## Informe sobre la reposición del flujo de arena en el litoral de Granadilla a raíz de la construcción del nuevo puerto

El Director de Puertos de Tenerife ha remitido a esta fundación copia del escrito de La Dirección General de Medio Ambiente de la Comisión Europea (A14-48229 04-07-2013) interesándose por la ejecución de las medidas para reponer el flujo o de la dinámica litoral sedimentaria en el puerto de Granadilla, a la vez que expresa la conveniencia de iniciar la reposición de arenas y solicita informemos sobre el particular.

**Figura 1.** Ubicación del depósito de arena y el punto de vertido según el proyecto de la Autoridad Portuaria

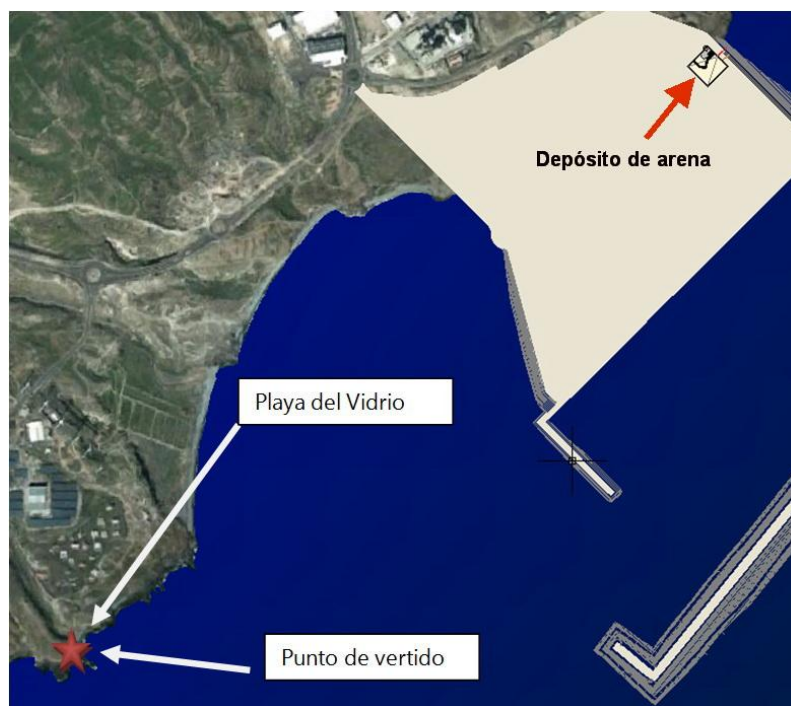
- El punto de vertido para la reposición de arenas se ha ubicado inicialmente al final de la playa del Vidrio, una zona donde los fondos rocosos indican un transporte importante, coincidente con los modelos hidrodinámicos elaborados por el IH Cantabria. Según dicho modelado, se prevé una disminución del transporte de fondo en dicha zona, pero aún así, al ser la capacidad de transporte muy superior a la disponibilidad de materiales efectivos, se considera más que suficiente para el arrastre de la arena vertida en dirección hacia la zec.

El punto exacto de vertido de las arenas también es relevante, y se deben hacer pruebas en la misma playa, donde la corriente de oleaje se encargaría de mover la arena hacia el extremo SE y luego proyectarla hacia afuera, quedando expuesta a la corriente de plataforma (playa sumergida). Tampoco se ha de descartar, si fuere necesario, el montar una pequeña rampa para adentrarse algunos metros y verter directamente en el dominio de la corriente de plataforma.
